No.	高浜 1－共通－ 2 rev. 2	事象：共通
質 問	<p>(本冊-共通)</p> <p>劣化状況評価の各機器の技術評価書において、技術評価で△:高経年対策上着目すべき経年劣化事象ではない事象(日常劣化管理事象)及び▲:高経年対策上着目すべき経年劣化事象ではない事象(日常劣化管理事象以外)としたそれぞれの事象について分類の根拠(判定の詳細フロー、判定プロセス、判断基準)を整理して提示すること。</p>	
回 答	<p>PLM学会標準2008版等に基づき抽出した全ての経年劣化事象から、主要6事象<sup>*1</sup>については、原則、高経年対策上着目すべき経年劣化事象<sup>*2</sup>とし、それ以外の経年劣化事象のうち、下記イ、ロのいずれかに該当する場合は、これまで通り高経年対策上着目すべき経年劣化事象ではない事象として整理しました(図1)。</p> <p>イ. 想定した劣化傾向と実際の劣化傾向の乖離が考えがたい経年劣化事象であって、想定した劣化傾向等に基づき適切な保全活動<sup>*3</sup>を行っているもの(日常劣化管理事象<sup>*4</sup>:△)。</p> <p>具体的には、下記に記載する考え方に該当する経年劣化事象を選定しています。</p> <ul style="list-style-type: none"> <li>・劣化の可能性は否定できないが、保全により有意な劣化進展を防止しているもの。</li> <li>・劣化の可能性は否定できず、劣化は進展するが、適切な保全により健全性を確認しているもの。</li> <li>・劣化の可能性は否定できず、劣化は進展するが、「60年時点における劣化を踏まえても問題ないこと」+「現状保全」の組み合わせで健全性を確認しているもの。</li> </ul> <p>ロ. 現在までの運転経験や使用条件から得られた材料試験データとの比較等により、今後も経年劣化の進展が考えられない、または進展傾向が極めて小さいと考えられる経年劣化事象(日常劣化管理事象以外:▲)。</p> <p>具体的には、下記に記載する考え方に該当する経年劣化事象を選定しています。</p> <ul style="list-style-type: none"> <li>・現在までの運転経験から得られたデータにより、今後も経年劣化の進展が考えられない、または進展傾向が極めて小さいと考えられる経年劣化事象。</li> <li>・使用条件(設計条件)により、今後も経年劣化の進展が考えられない、または進展傾向が極めて小さいと考えられる経年劣化事象。</li> <li>・使用条件と材料試験データとの比較により、今後も経年劣化の進展が考えられない、または進展傾向が極めて小さいと考えられる経年劣化事象。</li> </ul>

No.	高浜

配管内面からの腐食（流れ加速型腐食）評価対象ラインの抽出フロー

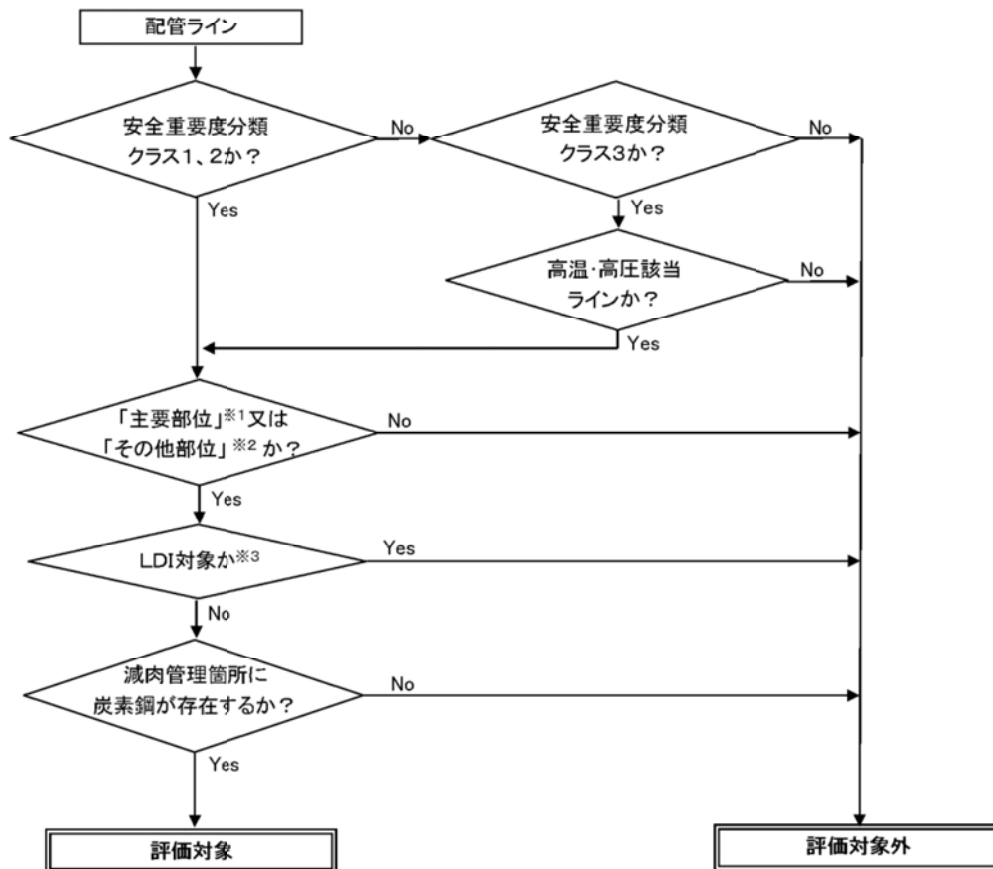
No.	高浜 1－耐震－ 1 4 Rev. 2	分類：配管
質 問	<p>(3. 5. 24, 25, 30, 31頁)</p> <p>母管の内面からの腐食（流れ加速型腐食）に対する以下を含む評価の具体的内容を提示すること。</p> <ul style="list-style-type: none"> <li>・評価仕様</li> <li>・解析モデル</li> <li>・入力（荷重）条件</li> <li>・評価対象とした系統ごとのライン数、ラインの抽出根拠及び減肉の種類（配管減肉管理に関する技術規格（日本機械学会）との対応に係る説明を含む。）</li> <li>・評価対象としたラインに係る耐震重要度区分ごとの範囲、及び評価対象部位（解析モデル図に図示）</li> <li>・評価結果</li> </ul>	
回 答	<p>1. 評価対象ラインの抽出について</p> <p>高浜 1 号の P L M 評価における「母管の内面からの腐食（流れ加速型腐食）」に対する耐震安全性評価は、発電用原子力設備規格加圧水型原子力発電所配管減肉管理に関する技術規格（以下「技術規格」という。）等を踏まえて策定した当社の管理指針「2 次系配管肉厚の管理指針」に規定する検査対象系統を基に、評価対象ラインを選定し、耐震安全性評価を行っています。選定フローを添付- 1 に示します。</p> <p>2. 評価対象ライン数</p> <p>その結果、評価対象として抽出され評価を行ったライン数は、系統分類毎にそれぞれ以下のとおりです。</p> <p>主蒸気系統配管： 7 ライン  主給水系統配管： 1 4 ライン  低温再熱蒸気系統配管： 1 ライン  第 3 抽気系統配管： 1 ライン  第 4 抽気系統配管： 3 ライン  補助蒸気系統配管： 2 ライン  グランド蒸気系統配管： 1 ライン  復水系統配管： 9 ライン  ドレン系統配管： 1 9 ライン  蒸気発生器ブローダウン系統配管： 5 ライン</p> <p>3. 評価結果</p> <p>各評価仕様〔各評価用地震、想定減肉（必要最小肉厚or実測データ）、解析手法（梁モデル解析or F E M 解析）〕と共に、各ラインの評価結果を添付- 2 に示します。</p> <p>4. 評価モデル</p> <p>評価対象ラインのうち、P L M 評価書に厳しいラインとして代表で記載した応力比の、対象箇所を含む解析モデル図を添付- 3 に示します。</p> <p>さらに、主蒸気系統配管、主給水配管の C クラスのうち、応力比の厳しい箇所を含むラインの解析モデル図を添付- 4 に示します。</p>

※ 1 : 当社社内指針「2次系配管肉厚の管理指針」において、減肉が発生する可能性があるとし点検対象として選定している部位（「発電用原子力設備規格加圧水型原子力発電所配管減肉管理に関する技術規格」の流れ加速型腐食（FAC）による試験対象系統、液滴衝撃エロージョン（LDI）による試験対象系統の試験対象箇所にあたる部位
